AVD.		GRUPP
<b>P</b>	<b>4</b>	46
BETR.		NR
Bakväxel 240, 260		3
		DATUM
		Nov 75

## Service meddelande

### Oljud i bakväxel

B 57733  
B 57735

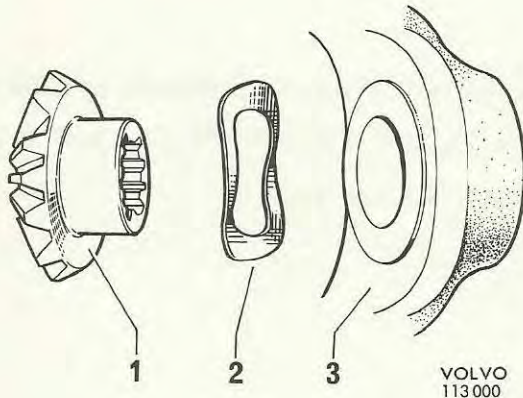
För att eliminera periodiskt återkommande klapper i differentialen har en fjädrande bricka införts mellan differentialhjul och differentialhus. Brickan, detaljnummer 1217 077-5, har monterats i bakaxlar från och med nedanstående serienummer.

Bricka detaljnummer 1217 077-5 kan även monteras i tidigare bakaxlar och ersätter därvid den kupade brickan 383390.

### Montering av fjädrande tryckbrickor

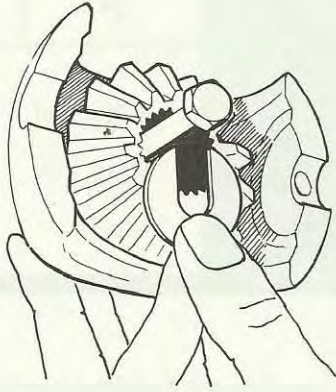
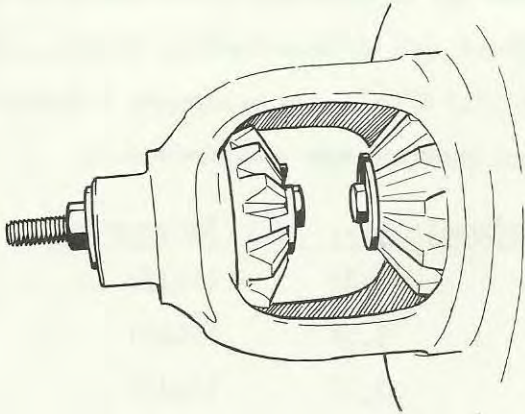
Monteringen av de mindre differentialhjulen underlättas om man använder två skruvar med mutter och brickor enligt nedan.

Såga upp två av brickorna enligt bild så att de kan träs över skruven.

Montera de fjädrande brickorna och stora differentialhjulen. Sätt en bricka och mutter på vardera skruven. Skjut in skruven med skallen före. Trä på den slitsade brickan.

Dra åt muttern så att den fjädrande brickan planas ut. De små differentialhjulen med brickor kan sedan lätt monteras.
